Parc Eolien de LOU PAOU 2

Réponse à l'avis

Conseil National de la Protection de la Nature

Mai 2023

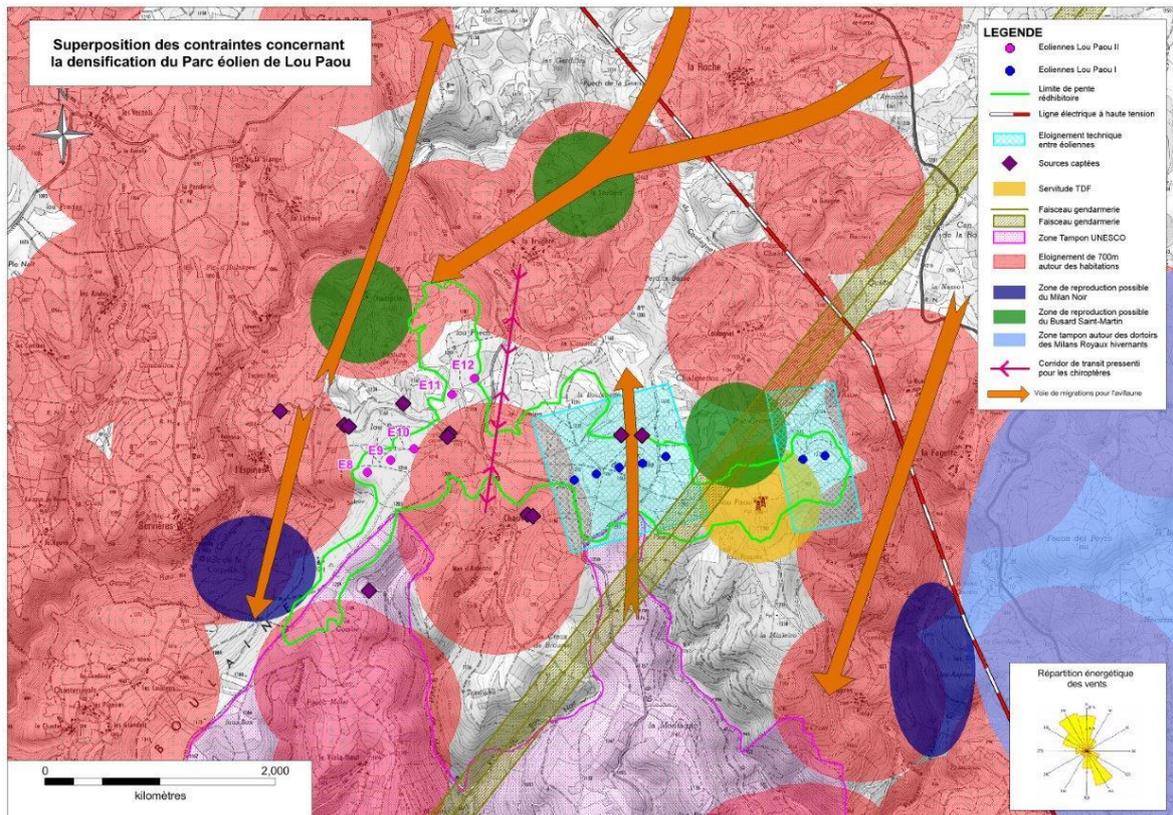
L'absence de solutions alternatives est notamment justifiée par un très bon gisement éolien, une densité d'habitats très faible et l'absence de statut de protection dans les lieux d'implantation. Plusieurs variantes au sein de l'aire rapprochée ont été envisagées. La variante n°7 est retenue, car de moindre impact. Si la démarche de recherche de solution alternative de moindre impact a été réalisée à l'échelle macro paysager, le CNPN regrette l'absence d'étude d'alternatives dans la disposition des mâts sur le site pouvant permettre l'optimisation du projet.

La présentation des variantes à l'échelle locale est présentée en III.3 de l'étude de d'impact de 2014.

La configuration du projet a évolué en fonction des résultats des études menées (faune, flore, paysage, vent, hydrogéologie, acoustique, techniques, règlementaires, ...).

La carte ci-dessous présente la synthèse des servitudes et contraintes prises en considération sur la zone d'étude.

Du fait de la topographie et de la rose de vents particulières ainsi que des distances inter-éoliennes à respecter, les possibilités de dispositions des mâts sont restreintes.

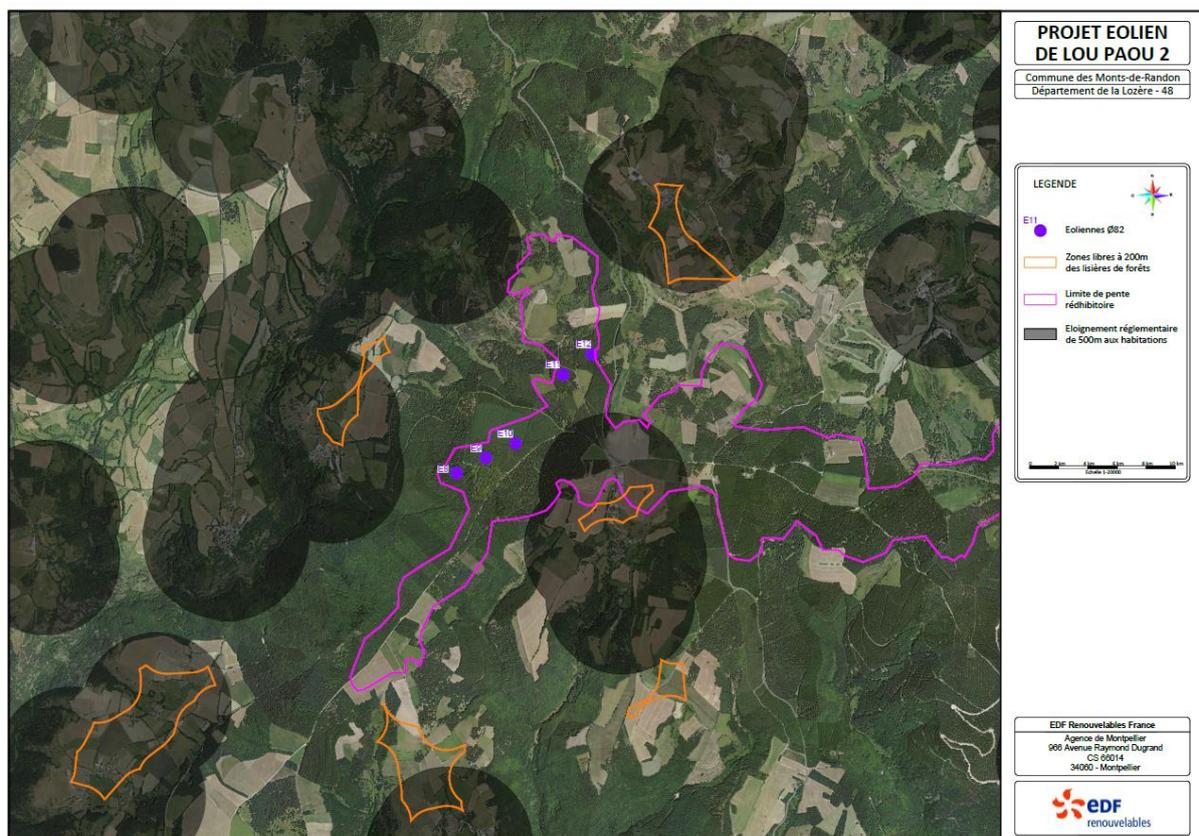
Le gabarit des éoliennes (garde au sol de 40 m) est mis en avant comme une mesure d'évitement. Le choix retenu laisse un peu plus de 20 m entre la canopée et le bas des pales, ce qui est inférieur aux recommandations d'Eurobat et de la SFPEM qui recommande, concernant tout type de boisement, «une distance de 200 mètres en bout de pale ». **Le CNPN recommande que soit à minima respectées ces distances d'éloignement préconisées depuis bientôt 15 ans (EUROBATS, 2008).**

L'éloignement des éoliennes aux éléments arborés comme les lisières peut faire partie des mesures permettant de limiter les risques de mortalité des chauves-souris. En effet, Eurobats, dans ses recommandations de 2008, recommandait ainsi un éloignement de 200 m de tout élément boisé. Ces recommandations ont été réalisées à une période où d'une part l'écologie fine des espèces au droit des lisières était méconnue et d'autre part les caractéristiques des machines (distance entre le bas de la pale et le sol ou les lisières) étaient bien différentes d'aujourd'hui (plus grandes avec des pales plus éloignées du sol). Grâce à l'amélioration des connaissances sur ces espèces, des études plus récentes montrent ainsi que cette recommandation paraît aujourd'hui inappropriée compte-tenu des risques réels.

En effet, Brinkmann et al. (2011), après l'analyse des données de mortalité et/ou de fréquentation au niveau des nacelles sur 72 turbines de 36 parcs éoliens dans 6 länder en 2007 et 2008, considèrent que les stratégies pour éviter les collisions de chauves-souris ne devraient pas se baser sur les seules mesures de distance à certains éléments du paysage, tels que les bois ou bosquets. Leurs données montrent que l'impact est nettement plus faible que supposé jusqu'ici. Ainsi, ils rapportent que près des éoliennes situées en rase campagne, le risque de collision peut également être élevé.

Plus récemment, selon Kelm et al. (2014), sur l'étude des données d'écholocation le long de haies à 0, 50, 100 et 200 m à deux saisons (avril-début juillet et fin juillet-octobre) sur 5 sites différents dans le nord-est de l'Allemagne, en moyenne 85% de l'activité est rencontrée à moins de 50 m et près de 70 % à 0 m de distance.

Éléments naturels remarquables sur les parcelles de la forêt domaniale de Mende.

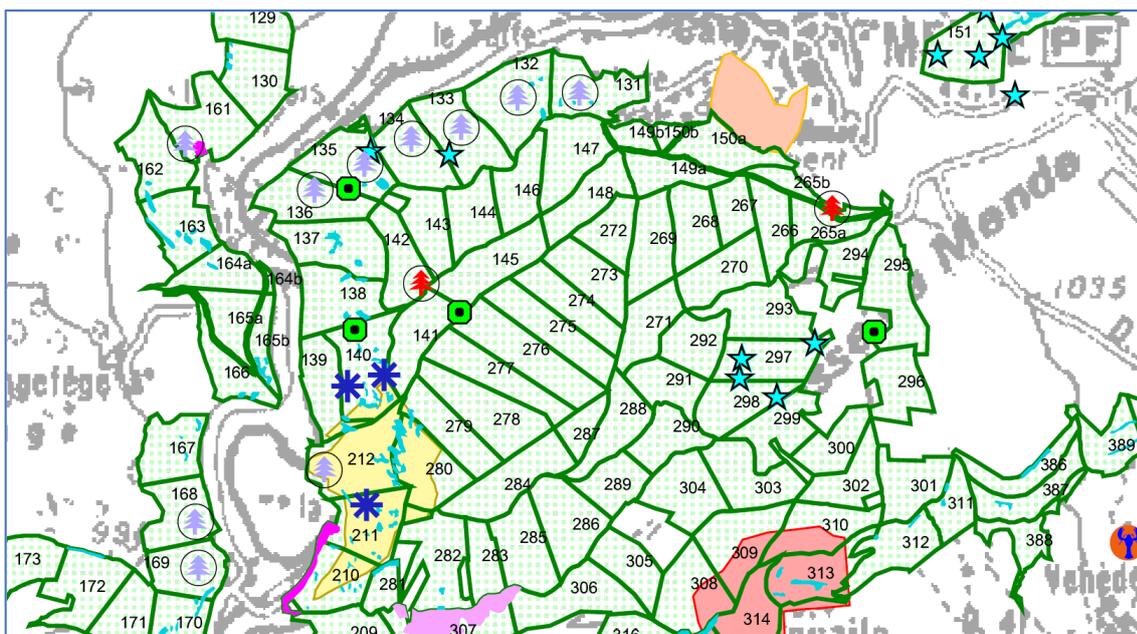
- En second lieu, les milieux visés par cette mesure sont en cours de naturalisation (processus naturel de progression forestière). Cette dynamique est favorable à la biodiversité de manière générale en répondant de manière progressive aux besoins écologiques de nombreuses espèces animales et végétales inféodés aux milieux prairiaux et forestiers. L'intervention anthropique (débroussaillage mécanique) sur ce type de milieux aura un impact écologique important (destruction, perturbation) sur le cortège d'espèces bénéficiant actuellement de la dynamique du milieu. L'objectif de la mesure est de favoriser les espèces de rapaces en créant des territoires de chasse Or, les moyens d'atteindre cet objectif ne peuvent être générateurs d'impacts négatifs sur d'autres espèces sauvages (potentiellement protégées également). A ce titre, le CNPN suggère que les surfaces de compensation envisagées soient reportées sur des milieux actuellement défavorables à la faune sauvage (espace agricole céréalier, friche industrielle) afin de générer un gain net de biodiversité.

Sur la carte présentée ci-après, l'ONF vise les :

Il n'y a pas d'éléments naturels remarquables sur les parcelles visées par la mesure compensatoire d'ouverture (parcelles 142, 145, 284 et 286).
